# AUTORIDAD NACIONAL DE LICENCIAS AMBIENTALES

## RESOLUCIÓN N° 001351 (05 JUL. 2024)

**“Por la cual se modifica la Licencia Ambiental otorgada mediante Resolución 1326 de 5 de agosto de 2020 y se toman otras determinaciones”**

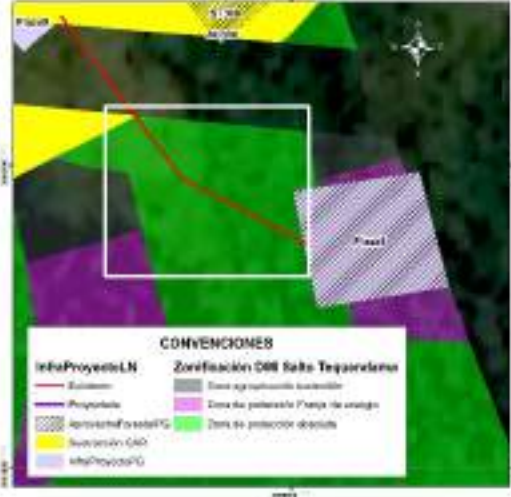
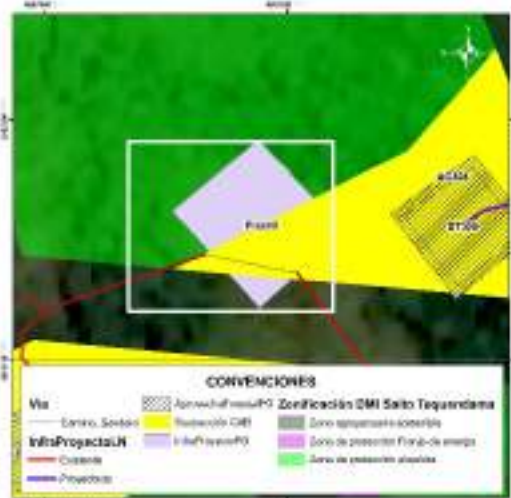
Tipo de obra	Soporte gráfico revisión Equipo Evaluador Ambiental de la ANLA	Consideraciones Equipo Evaluador Ambiental de la ANLA
<p>Acceso a plaza 3*</p> <p>Plaza 3 (Se indica acceso peatonal desde carretable existente hasta sitio de plaza)</p>		<p>Se valida que el acceso específico hasta la plaza de tendido no es existente. Para la plaza de tendido y el acceso no se encuentra sustracción de reserva autorizada por parte de la CAR. Igualmente, no realizó la solicitud de permiso de aprovechamiento forestal. Por lo anterior <b>NO es procedente autorizar la infraestructura de la plaza y del acceso al no tener sustracción aprobada.</b></p>
<p>Acceso a sitio de torre 301N (Se indica como acceso peatonal)</p> <p>Sitio de torre ST301N</p>		<p>Se valida que para la sección del acceso de llegada a la torre se relaciona como acceso existente a un sendero o camino, en cobertura de pastos limpios. Se identifica que no se requiere permiso de aprovechamiento y tampoco se tienen restricciones para ingreso con semovientes puesto que no se encuentra dentro del DMI Sector Salto de Tequendama y Cerro Manjui.</p>

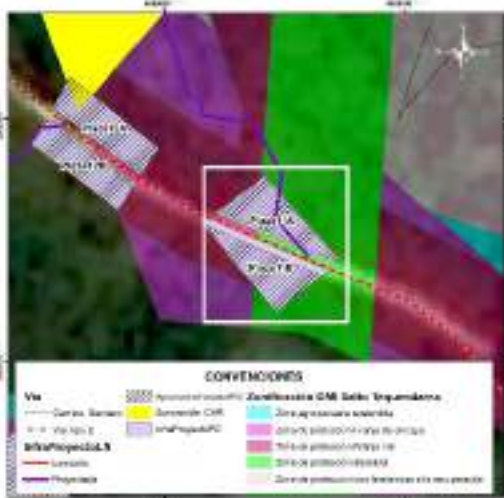
Tipo de obra	Soporte gráfico revisión Equipo Evaluador Ambiental de la ANLA	Consideraciones Equipo Evaluador Ambiental de la ANLA
<p>Acceso a plaza 4N*</p> <p>Plaza 4N</p> <p>Acceso a torre 302N (Se indica acceso peatonal a sitio de torre)</p> <p>Torre 302N</p>		<p>Se valida que para el acceso a la plaza de tendido hay acceso existente, sobre el cual no se requiere permiso de aprovechamiento forestal.</p> <p>Respecto a la torre, la sección del acceso de llegada a la torre se relaciona como acceso existente a un sendero o camino, en cobertura de mosaico de pastos y cultivos. Se identifica que no se requiere permiso de aprovechamiento y que tampoco se tienen restricciones para ingreso con semovientes puesto que no se encuentra dentro del DMI Sector Salto de Tequendama y Cerro Manjui.</p>
<p>Acceso a plaza 5N*</p> <p>(Se indica existencia de acceso peatonal)</p> <p>Plaza de tendido 5N</p>		<p>Comparando la ubicación del acceso con la cartografía base se identifica que el acceso no se asocia a ningún camino o sendero existente, dándose contradicción con la tabla presentada por la Sociedad pero coherencia con la capa InfraProyectoLN, donde se indica que el acceso es proyectado. Se valida que este acceso atraviesa en su recorrido zonas de vegetación secundaria alta, sobre las cuales la Sociedad <b>NO podrá adelantar actividades de tala</b> puesto que no realizó la solicitud de permiso (Recuadros negros).</p>

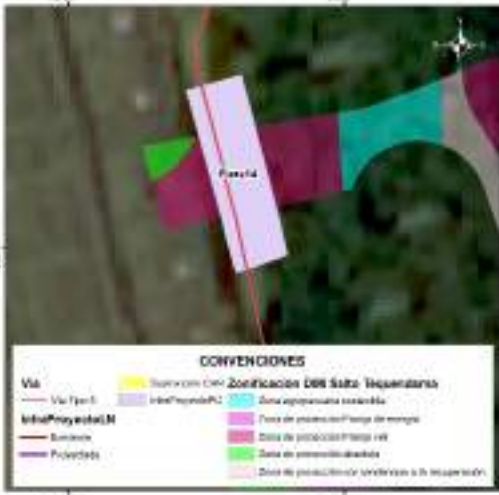
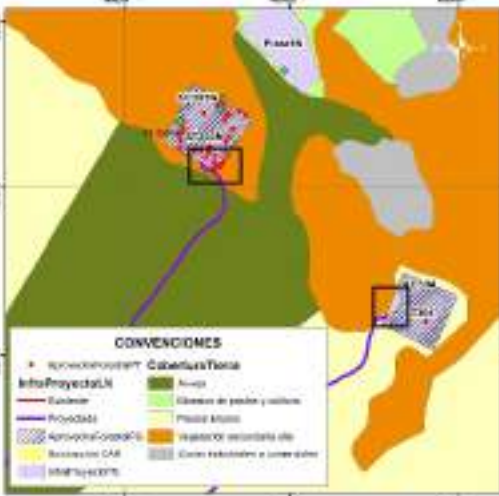
Tipo de obra	Soporte gráfico revisión Equipo Evaluador Ambiental de la ANLA	Consideraciones Equipo Evaluador Ambiental de la ANLA
<p>Acceso a plaza 8</p> <p>(Reportada como acceso peatonal en documento y en capa InfraProyectoL N como acceso existente)**</p> <p>Plaza de tendido 8</p>		<p>Se valida que el acceso específico hasta la plaza de tendido no es existente. Para la plaza de tendido y el acceso no se encuentra sustracción de reserva autorizada por parte de la CAR puesto que la Sociedad no hace su solicitud.</p> <p>Adicionalmente, parte de la plaza y el acceso se ubica en zona de protección absoluta, donde se establece como uso prohibido la ejecución de rocería.</p> <p>Por lo anterior <b>NO es procedente autorizar la infraestructura de la plaza y del acceso al no tener sustracción aprobada y al no ser permitidas las actividades de rocería.</b></p>
<p>Acceso a plaza 9**</p> <p>(Reportada como acceso peatonal en documento y en capa InfraProyectoL N como acceso existente)</p> <p>Plaza de tendido 9</p>		<p>Se valida que acceso específico hasta plaza de tendido se reporta como camino o sendero, el cual se ubica a 350 m de vía tipo 6 sin pavimentar. Para plaza de tendido y acceso no se encuentra sustracción de reserva autorizada por parte de la CAR puesto que la Sociedad no hace su solicitud.</p> <p>Adicionalmente, parte de la plaza y el acceso se ubica en zona de protección absoluta, donde se establece como uso prohibido la ejecución de rocería.</p> <p>Por lo anterior <b>NO es procedente autorizar la infraestructura de la plaza y del acceso al no tener sustracción aprobada y al no ser permitidas las actividades de rocería.</b></p>

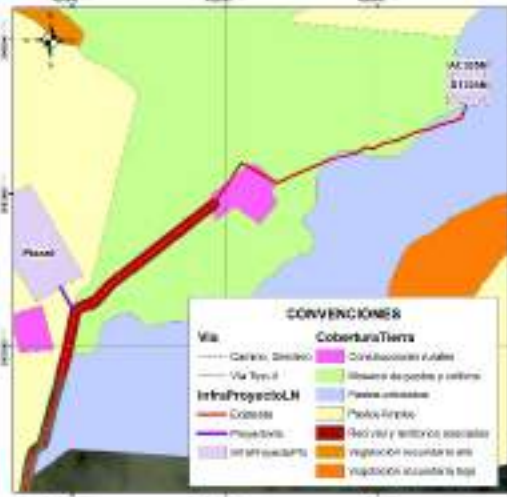
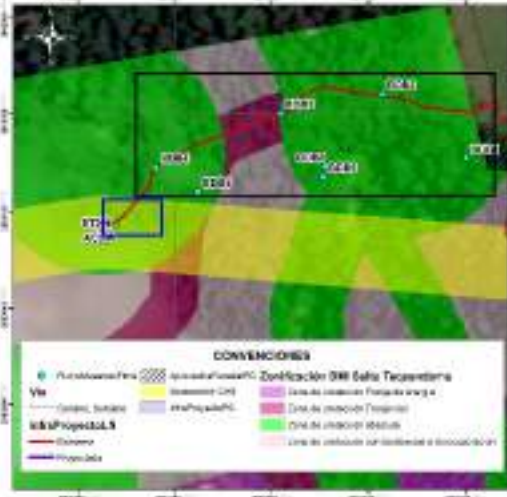
Tipo de obra	Soporte gráfico revisión Equipo Evaluador Ambiental de la ANLA	Consideraciones Equipo Evaluador Ambiental de la ANLA
<p>Acceso a plaza 10 (vía tipo 6 sin pavimentar)**</p> <p>Plaza de tendido 10</p>		<p>Se valida que el acceso específico hasta la plaza de tendido se reporta como vía tipo 6, sin embargo se plantea adecuación con rocería, aspecto que es inconsistente con la definición de la vía existente. La plaza de tendido se ubica en una “zona agropecuaria sostenible” del DIM Salto del Tequendama y Cerro Manjui, para la cual la Sociedad no solicitó sustracción de reserva ante la CAR. Por lo anterior <b>NO es procedente autorizar la infraestructura de la plaza y del acceso al no tener sustracción de reserva.</b></p>
<p>Acceso a plazas de tendido 11A (camino o sendero desde vía tipo 2) y 11B**</p> <p>Plazas de tendido 11A y 11B</p>		<p>En el documento se relaciona como acceso el Acc-06, sin embargo, en la capa InfraProyectoLN se identifica que el acceso asociado es el Acc-309.</p> <p>Se valida que acceso específico hasta plaza de tendido 11A se relaciona como camino o sendero, para el cual se plantearía adecuación con rocería la cual se establece dentro de la zonificación del DMI Sector Salto del Tequendama y Cerro Manjui como actividad prohibida en zona de protección absoluta. Para plazas de tendido y acceso no se encuentra sustracción de reserva autorizada por parte de la CAR puesto que la Sociedad no hace su solicitud.</p> <p>Por lo anterior <b>NO es procedente autorizar la infraestructura de las plazas y del acceso al no tener sustracción de reserva.</b></p>

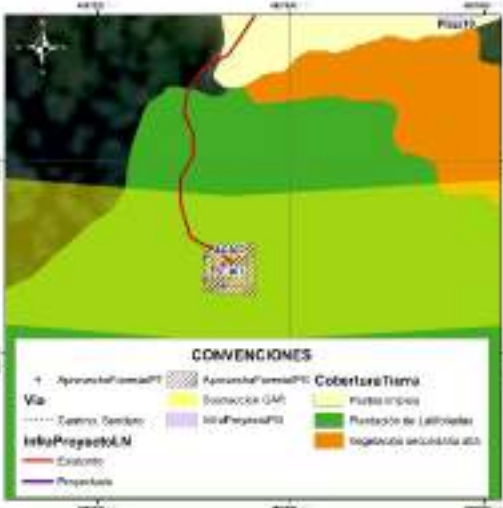
Tipo de obra	Soporte gráfico revisión Equipo Evaluador Ambiental de la ANLA	Consideraciones Equipo Evaluador Ambiental de la ANLA
<p>Acceso a plazas de tendido 12A y 12B***</p> <p>Plazas de tendido 12A y 12B</p>		<p>Se valida que parte de las dos plazas de tendido se encuentran en DMI sin sustracción de reserva autorizada por parte de la CAR, las cuales se ubican en “zona de protección vial”.</p> <p>Teniendo en cuenta el área disponible que se encuentra fuera del DMI, <b>NO es procedente autorizar la infraestructura de la plaza de tendido 12A y solo podría autorizarse el área de la plaza de tendido 12B en el área que se encuentra fuera del DMI, área en la cual se autoriza el permiso de aprovechamiento solicitado.</b></p>
<p>Acceso a plaza de tendido 13N**</p> <p>Sitio de torre ST313</p>		<p>Se identifica que el acceso, la plaza de tendido y la torre se ubica en unidades de pastizales. El trazado del acceso se ubica sobre las zonas sustraídas, razón por la cual se considera aceptable este acceso siempre y cuando <b>NO</b> se realicen actividades de aprovechamiento forestal, puesto que este permiso no se solicitó.</p>

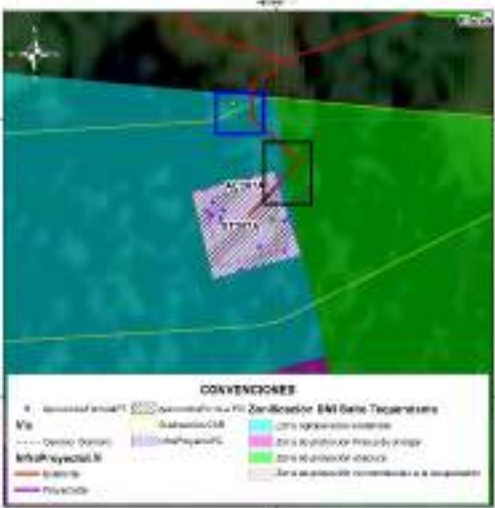
Tipo de obra	Soporte gráfico revisión Equipo Evaluador Ambiental de la ANLA	Consideraciones Equipo Evaluador Ambiental de la ANLA
<p>Acceso a plaza (vía tipo 5)*</p> <p>Plaza de tendido 14</p>	 <p>CONVENCIONES</p> <ul style="list-style-type: none"> <li>Vía: <ul style="list-style-type: none"> <li>Vía Tipo 5</li> <li>InfraProyectoLN</li> </ul> </li> <li>InfraProyectoLN: <ul style="list-style-type: none"> <li>Bosques</li> <li>Proyectos</li> </ul> </li> <li>Zonificación DER Sista Tequeciana: <ul style="list-style-type: none"> <li>Zona expuesta costera</li> <li>Zona de protección faja de energía</li> <li>Zona de protección faja de agua</li> <li>Zona de conservación</li> <li>Zona de protección tendidos e instalaciones</li> </ul> </li> </ul>	<p>Se valida que la parte central de la plaza de tendido se encuentra en DMI para la cual la Sociedad no realizó solicitud de sustracción y por tanto no tiene autorización por parte de la CAR. En este sentido, <b>NO es procedente autorizar la infraestructura de la plaza de tendido 14.</b></p>

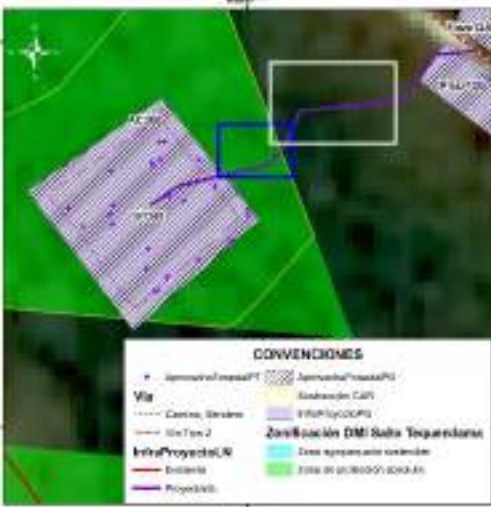
Tipo de obra	Soporte gráfico revisión Equipo Evaluador Ambiental de la ANLA	Consideraciones Equipo Evaluador Ambiental de la ANLA
<p>Acceso a ST305N*</p> <p>Sitio de torre ST305N</p>	 <p><b>CONVENCIONES</b></p> <p><b>Vía</b></p> <ul style="list-style-type: none"> <li>Carrero, Siniato</li> <li>Vía Tipo II</li> <li>InfraProyecto LN</li> <li>Cosecha</li> <li>Proyecto</li> <li>Proyecto</li> </ul> <p><b>Cobertura Tierra</b></p> <ul style="list-style-type: none"> <li>Construcción rural</li> <li>Siembra de pastos y cultivos</li> <li>Pastos arbolados</li> <li>Pastos simples</li> <li>Revisos y terrenos asociados</li> <li>Vegetación secundaria en</li> <li>Vegetación secundaria en</li> </ul>	<p>Revisando con la cartografía base se identifica que el acceso no es existente sino que se relaciona con la existencia de un camino o sendero que atraviesa unidades de mosaico de pastos y cultivos, pastos arbolados y construcciones rurales (ubicadas a 110 m del sitio de torre). Teniendo en cuenta que la Sociedad no solicita permiso de aprovechamiento forestal, en este acceso y en la torre <b>NO podrá adelantar actividades de tala</b> de ningún individuo que pueda encontrarse de manera aislada (pastos arbolados).</p>

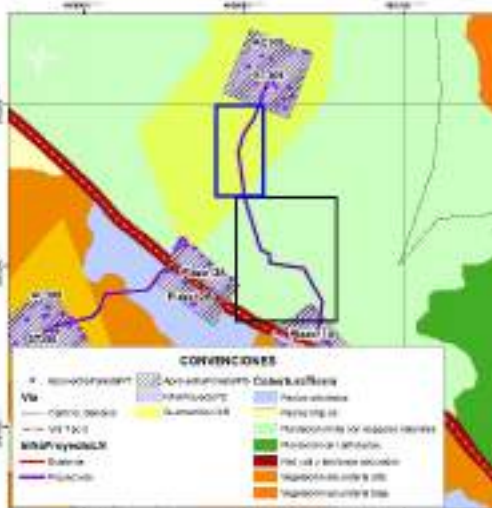
Tipo de obra	Soporte gráfico revisión Equipo Evaluador Ambiental de la ANLA	Consideraciones Equipo Evaluador Ambiental de la ANLA
		<p>especie <i>Quercus humboldtii</i>, ambas especies en veda nacional.</p> <p>Sumado a esto, no se encuentra sustracción de reserva autorizada por parte de la CAR puesto que la Sociedad no hace su solicitud para los accesos y tampoco realiza solicitud de aprovechamiento forestal aun cuando fue requerido. Adicionalmente, parte del acceso se ubica en zona de protección absoluta, donde se establece como uso prohibido la ejecución de rocería. Por lo anterior <b>NO es procedente autorizar el acceso al no tener sustracción aprobada, no haber solicitado permiso de aprovechamiento forestal y no ser permitidas las actividades de rocería.</b></p>
<p>Acceso a ST307 (Se menciona en documento y en cartografía base como acceso peatonal)*</p>		<p>Durante la visita de evaluación se validó que no existe camino o sendero reportado en cartobase y que la condición de la vegetación se asocia a plantaciones de latifoliadas con vegetación arbórea densa producto de la recuperación del área con presencia de especies en veda. Resultado de ello, la Sociedad para el sitio de torre (relacionado en cobertura plantación de latifoliadas) solicita permiso de aprovechamiento forestal para seis (6) individuos de <i>Quercus humboldtii</i> (especie en veda nacional), no obstante, para el acceso omite la solicitud de permiso de aprovechamiento forestal no siendo procedente la autorización de intervención en acceso.</p> <p>Sumado a esto, en parte del acceso no se encuentra sustracción de reserva autorizada por parte de la CAR puesto que la Sociedad no hace</p>

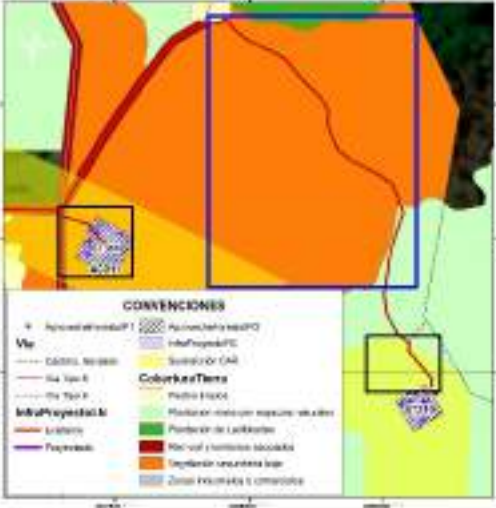
Tipo de obra	Soporte gráfico revisión Equipo Evaluador Ambiental de la ANLA	Consideraciones Equipo Evaluador Ambiental de la ANLA
		<p>su solicitud para los accesos. Por lo anterior <b>NO es procedente autorizar el acceso al no tener sustracción aprobada y no haber solicitado permiso de aprovechamiento forestal.</b></p>
<p>Acceso a ST307A (Se menciona en documento y en cartografía base como acceso peatonal)*</p>		<p>Durante la visita de evaluación se validó que no existe camino o sendero reportado en cartobase y que la condición de la vegetación se asocia a plantaciones de latifoliadas con vegetación arbórea densa producto de la recuperación del área con presencia de especies pioneras. Resultado de ello, la Sociedad para el sitio de torre (relacionado en la misma cobertura) solicita permiso de aprovechamiento forestal para 16 individuos fustales, no obstante, para el acceso omite la solicitud de permiso de aprovechamiento forestal no siendo procedente la autorización de intervención en acceso. Adicionalmente, en la visita de evaluación se identificó que en el área trazada para el acceso, existen individuos fustales, los cuales no están siendo incluidos en solicitud de aprovechamiento forestal (ver cuadro azul).</p> <p>Sumado a esto, en parte del acceso no se encuentra sustracción de reserva autorizada por parte de la CAR puesto que la Sociedad no hace su solicitud para los accesos y adicionalmente, parte del acceso se ubica en zona de protección absoluta, donde se establece como uso prohibido la ejecución de rocería (ver cuadro negro). Por lo anterior <b>NO es procedente autorizar el acceso al no tener sustracción aprobada, no haber solicitado permiso de aprovechamiento forestal y no</b></p>

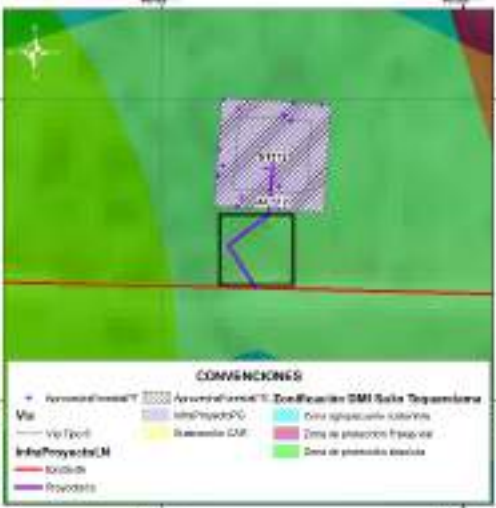
Tipo de obra	Soporte gráfico revisión Equipo Evaluador Ambiental de la ANLA	Consideraciones Equipo Evaluador Ambiental de la ANLA
<p>Acceso a ST308</p> <p>(Acceso mencionado como proyectado en capa InfraProyectoL N y como sendero/camino en cartobase)*</p>		<p><b>ser permitidas las actividades de rocería.</b></p> <p>Durante la visita de evaluación se validó que no existe camino o sendero reportado en cartobase y que la condición de la vegetación se asocia vegetación secundaria alta. Resultado de ello, la Sociedad para el sitio de torre (relacionado en la misma cobertura) solicita permiso de aprovechamiento forestal para 36 individuos fustales, no obstante, para el acceso omite la solicitud de permiso de aprovechamiento forestal no siendo procedente la autorización de intervención en acceso. Adicionalmente, en la visita de evaluación se identificó que en el área trazada para el acceso, existen individuos fustales, los cuales no están siendo incluidos en solicitud de aprovechamiento forestal (ver cuadro azul).</p> <p>Sumado a esto, en área por fuera del DMI (ver recuadro blanco) tampoco se solicita permiso de aprovechamiento aun cuando la cobertura es vegetación secundaria alta. Por lo anterior <b>NO es procedente autorizar el acceso al no haber solicitado permiso de aprovechamiento forestal para su intervención.</b></p>
